YRJÖNKATU 36 -ASEMAKAAVAN MUUTOS

Kaavatunnus 02:124

KOOSTE EHDOTUSVAIHEEN PALAUTTEESTA JA KAAVOITTAJAN VASTINEET

Leikkauspiirros Yrjönkadulta (Arkkitehtipalvelu 27.2.2025)

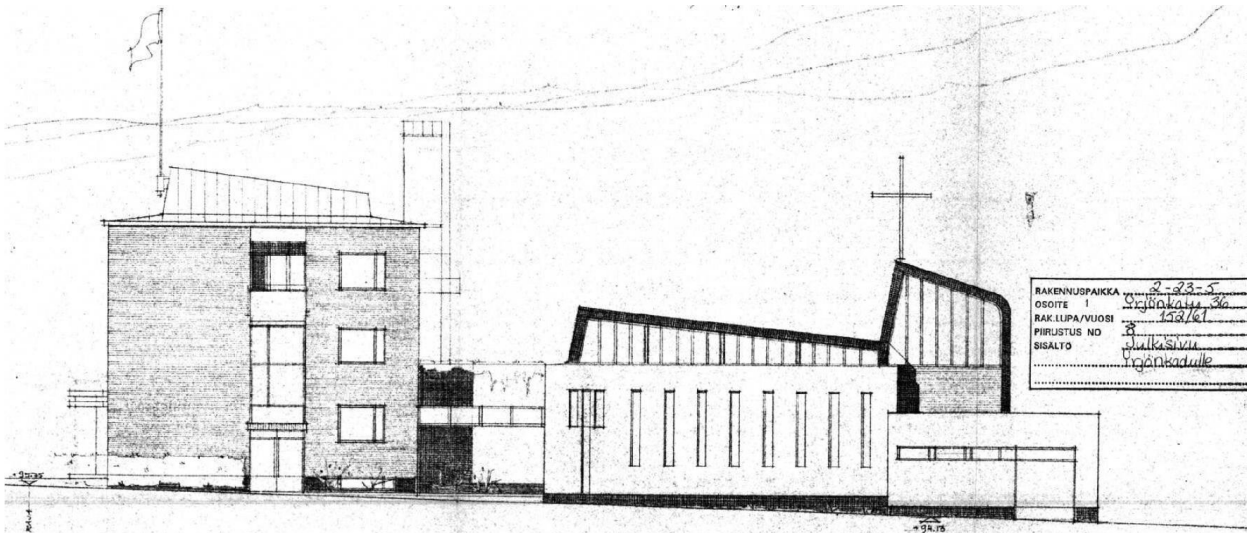
- Huomioiden hiilijalanjäljen pienentämisen valtakunnallisen ja kansainvälisen tavoitteen, on vanhan rakennuksen käyttö korottamalla erityisen suositeltava vaihtoehto.
- Nunnalan kohdalla massoitteluun on syytä kiinnittää huomiota, ettei suojeltu kirkkorakennus jää alisteiseen asemaan.

Kaava on mahdollista toteuttaa korottamalla nykyistä Nunnala-rakennusta tai korvaamalla se uudisrakennuksella. Rakentamiselle on tulossa valtakunnalliset hiilijalanjäljen raja-arvot vuonna 2026. On mahdollista, että raja-arvot ohjaavat toteutusvaiheessa valitsemaan olemassa olevaan rakennusrunkoon ja olemassa olevien materiaalien hyödyntämiseen perustuvan suunnitteluratkaisun.

Kirkkorakennuksen ja Nunnala-rakennuksen koko- ja korkeusero tekevät kirkkorakennuksesta nykyiselläänkin alisteisen kerrostalomaiselle Nunnalalle. Kirkkorakennuksessa on pääosin maanalainen kellarikerros ja maanpäällinen pääkerros. Lisäksi toisen kerroksen tasolla on parvi. Pääkerroksen korkeammat tilat mahdollistava omaleimainen kattomuoto tekee rakennuksesta ilmeeltään kerroslukua korkeamman.

Nunnala-rakennuksessa on kadun puolella kolme kerrosta. Lisäksi rakennuksessa on konttikatto, jonka kattokulma on sama kuin kirkon keskiosassa. Nunnala-rakennus on selvästi kirkkoa korkeampi. Näin ollen Nunnalan korottaminen tai korvaaminen ei muuta rakennusten keskinäistä suhdetta, vaan kirkko on nykyiseen tapaan kookkaammalle rakennukselle alisteinen.

Alakaupungin kaupunki- ja viherrakenteen analyysi: kerrosluvut (Inaro 2021), s. 19.

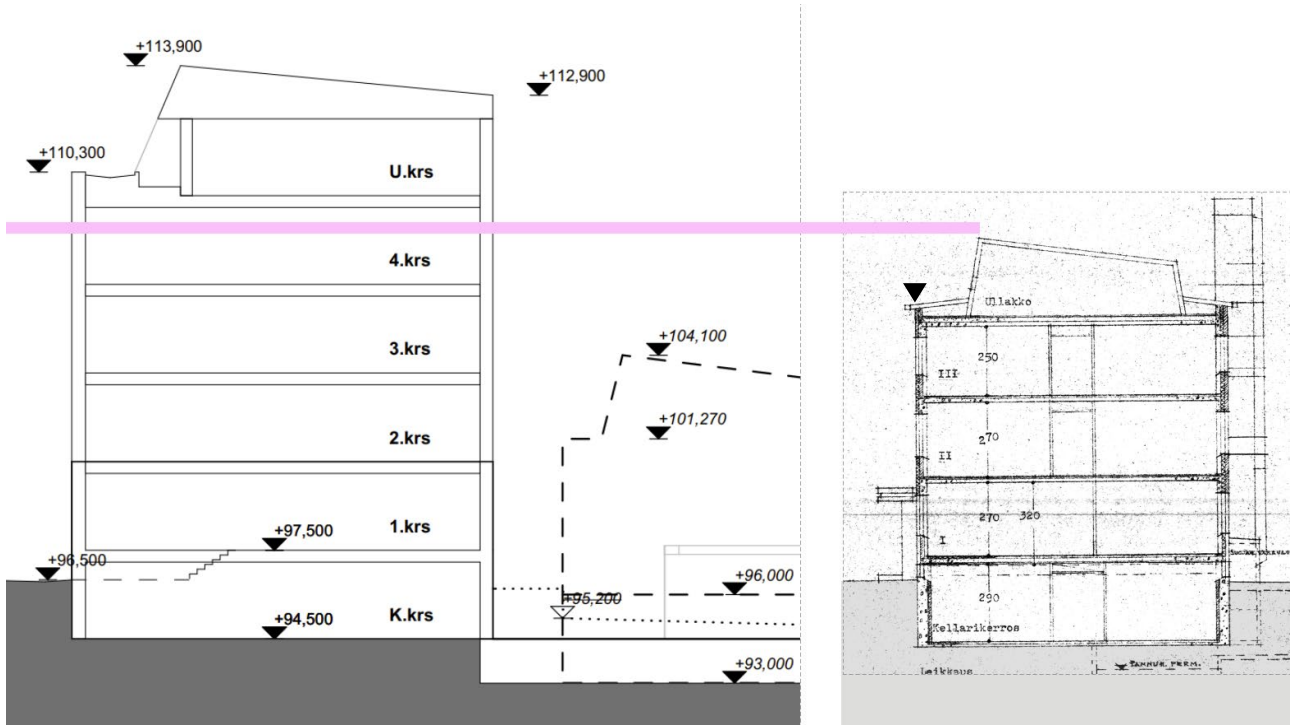
- Alueen uudisrakentamista tulee tutkia lisää, niin että huomioidaan alueen ominaispiirteet ja rakennuksen sijoittuminen näkyvälle paikalle risteysalueelle. Korkeampi ja suurempi rakennusmassa voi heikentää alueen kulttuurihistoriallisia arvoja ja kaupunkikuvaa, ja jättää suojellun kirkkorakennuksen alisteiseksi.
- Alueen kulttuurihistoriallinen arvojen kannalta paras ratkaisu on Nunnalan säilyttäminen ja korottaminen. On hyvä, että kaava mahdollistaa tämän.
- Museo pitää hyvänä poikkeuksellisen tarkkoja rakentamista koskevia määräyksiä.

Alakaupungin kehittämisperiaatteiden taustaksi laadittiin kaupunki- ja viherrakenteen analyysi (Inaro 2021). Analyysin osana on kerroslukujen tarkastelu, joka havainnollistaa sitä, että suunnittelualueen lähiympäristössä rakennusten korkeus vaihtelee kahdeksankerroksisista kaksikerroksisiin. Suunnittelualueen lähiympäristössä on eri korkuisia rakennuksia, ja se on alueelle tyypillinen piirre. Rakennuksissa on myös maanpäällisiä kellarikerroksia ja korkeita kattomuotoja, jolloin ne voivat kaupunkikuvassa vaikuttaa korkeammilta kuin asemakaavan kerrosluku. Alueen sijoittuu Tourujoen suuntaan laskevaan rinteeseen, joten se ei muodosta tasakorkuista ilmettä.
